ОБҐРУНТУВАННЯ
до рішення щодо затвердження постанови Національної комісії, що здійснює
державне регулювання у сферах енергетики та комунальних послуг
«Про затвердження Змін до Кодексу системи передачі»
(щодо впровадження технічних вимог до електроустановок
систем накопичення енергії)

Про затвердження Змін до
Кодексу системи передачі

**Зміни
до Кодексу системи передачі**

«6. Технічні вимоги до СНЕ, які впливають на режими роботи системи передачі

Рисунок 13

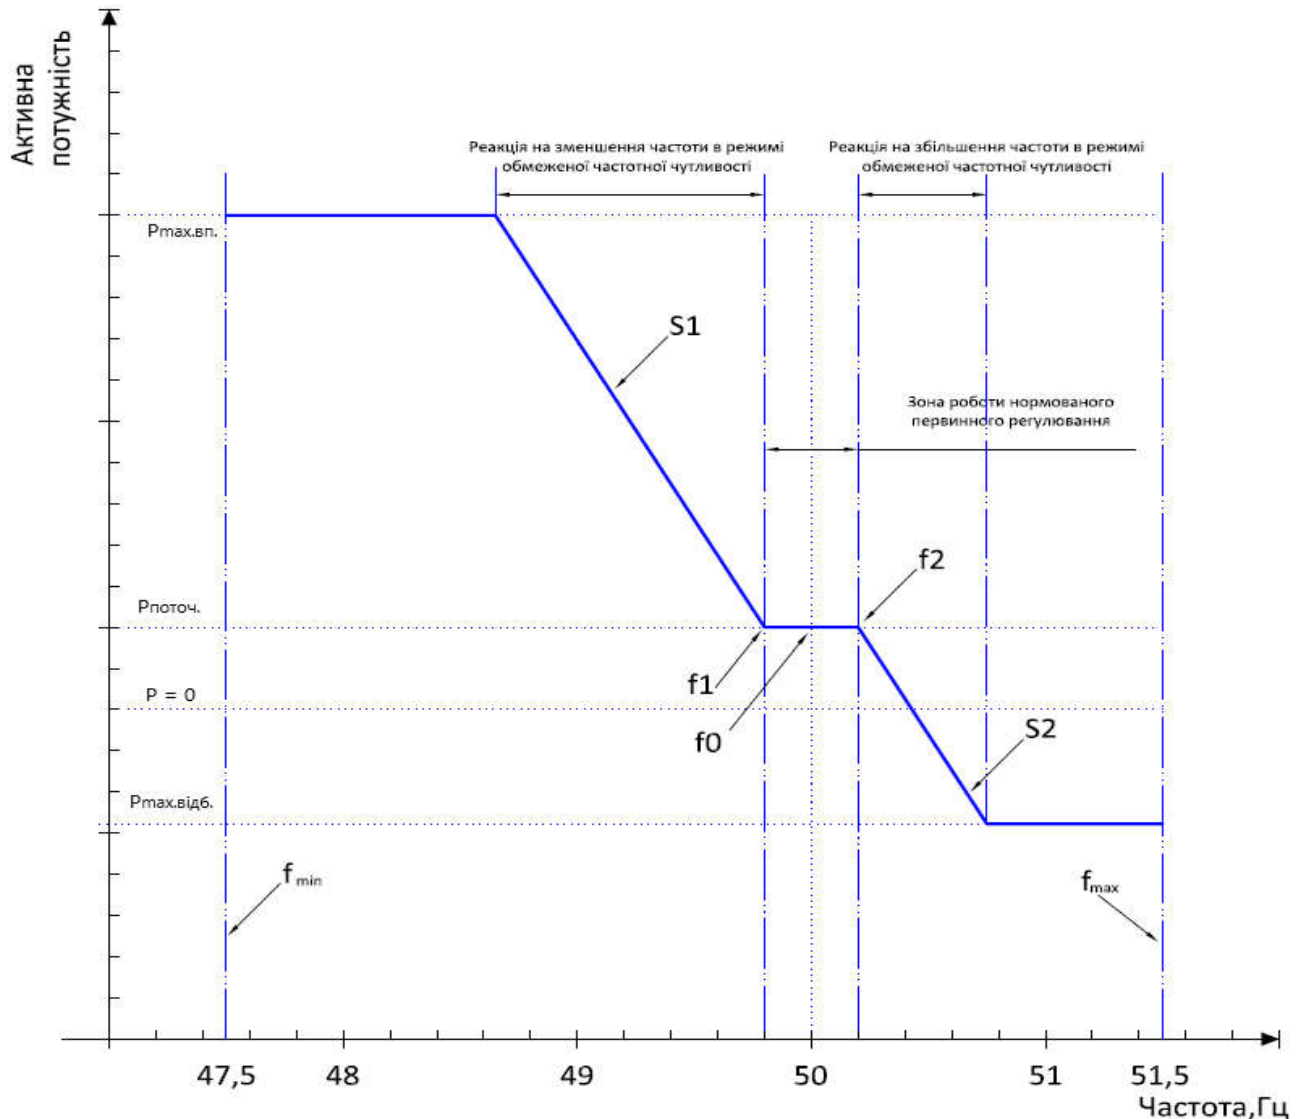
СНЕ мають бути здатними забезпечити зміни активної потужності при відхиленні частоти за межі зони нечутливості по частоті (рисунок 13) цього підпункту та зі статизмом, визначеними ОСП у межах значень, зазначених у підпунктах 3 та 4 цього підпункту;

зона нечутливості по частоті f_2 повинна мати можливість змінюватися в діапазоні від 50,2 Гц до 50,5 Гц включно;

уставка статизму повинна мати можливість змінюватися в діапазоні від 0,1 % до 12 %;

СНЕ мають бути здатними забезпечити зміни активної потужності при відхиленні частоти за межі зони нечутливості по частоті (рисунк 13) та зі статизмом, визначеними ОСП в межах значень, зазначених у підпунктах 3 та 4 цього підпункту;

зона нечутливості по частоті f_1 повинна мати можливість змінюватися в діапазоні від 49,8 Гц до 49,5 Гц включно;

Рисунок 14

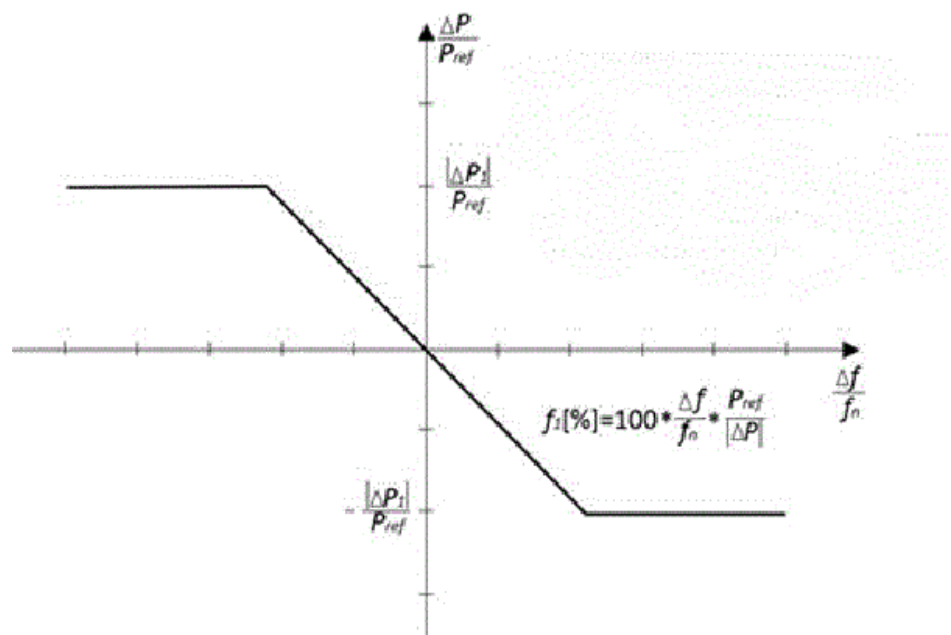
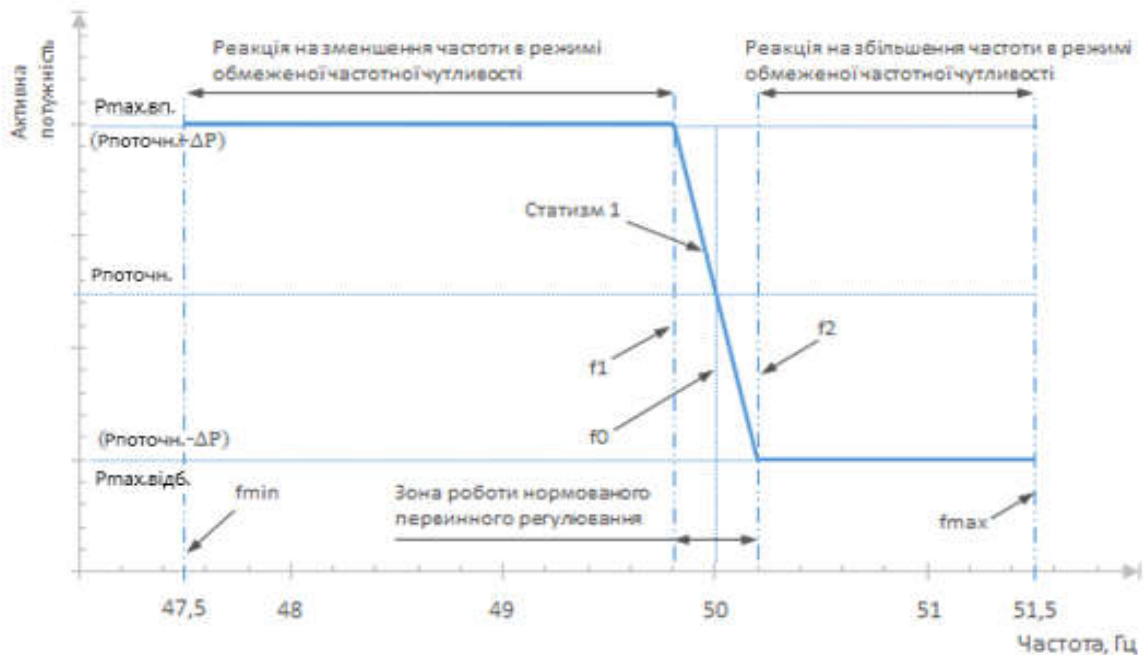
СНЕ мають бути здатними змінювати активну потужність при відхиленні частоти відповідно до параметрів, установлених ОСП (рисунки 14 та 15 цього підпункту), у межах діапазонів, зазначених у таблиці 27 цього підпункту.

На діаграмі відображена здатність СНЕ до реакції активної потужності на відхилення частоти в режимі FSM, що ілюструє випадок нульової мертвої зони і нечутливості, де P_{ref} відповідає номінальній потужності СНЕ ($P_{nom.}$).

На діаграмі відображена зона роботи та реакція СНЕ у режимі FSM зі стандартними налаштуваннями для регулювання частоти (FSM/РПЧ),

параметри для реакції активної потужності на відхилення частоти у режимі FSM для СНЕ наведено в таблиці 27 цього підпункту.

Рисунок 16

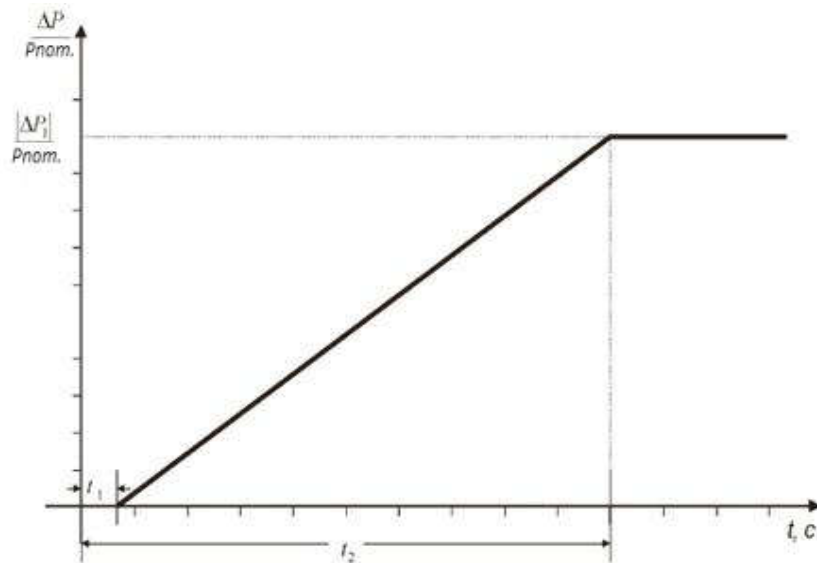
У разі стрибкоподібної зміни частоти СНЕ мають бути здатними змінювати активну потужність при відхиленні частоти по лінії, як зазначено на рисунку 16 цього підпункту, або вище неї (з метою уникнення коливань активної потужності) з відповідними параметрами, наведеними в таблиці 28 підпункту 3 цього пункту.

ΔP – зміна вихідної активної потужності СНЕ. СНЕ має забезпечувати вихідну активну потужність ΔP до точки ΔP_1 відповідно до інтервалів часу t_1 і t_2 зі значеннями ΔP_1 , t_1 і t_2 , визначеними ОСП відповідно до таблиці 28 цього підпункту;

параметри повної зміни активної потужності на відхилення частоти внаслідок стрибкоподібної зміни частоти наведено в таблиці 28 цього підпункту;

Рисунок 17

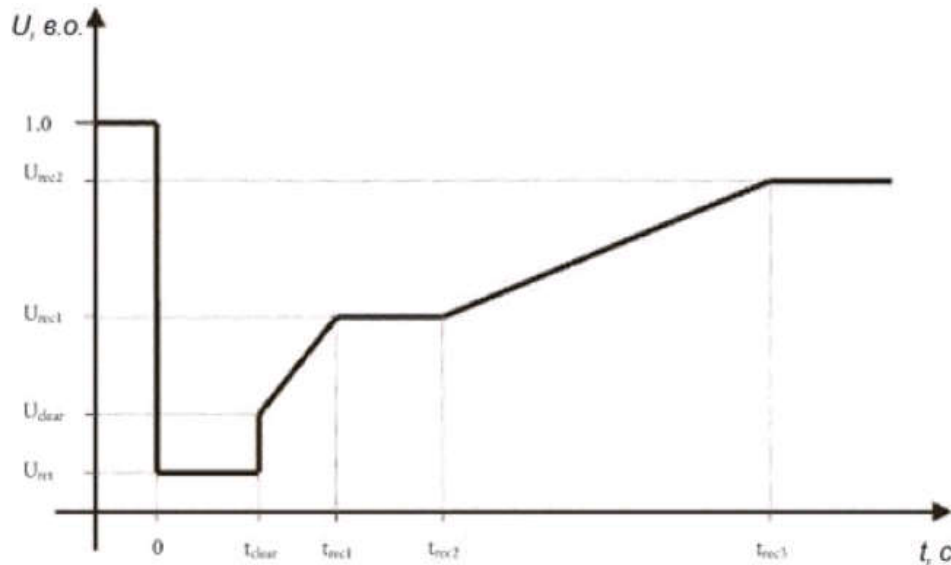
СНЕ мають бути здатними залишатися приєднаними до мережі та продовжувати стабільну роботу під час КЗ та після його усунення релейним захистом при зміні напруги за кривою (рисунок 17), параметри якої задаються ОСП у межах діапазонів, що зазначені в таблицях 29 та 30 цього підпункту.

Часові інтервали роботи СНЕ без відключення від мережі при КЗ для вказаних рівнів напруги (рисунок 17), приєднаних на рівні напруги нижче 110 кВ, наведені в таблиці 29 цього підпункту.

Часові інтервали роботи СНЕ без відключення від мережі при КЗ для вказаних рівнів напруги (рисунок 17), приєднаних на рівні напруги 110 кВ або вище, наведені в таблиці 30 цього підпункту.
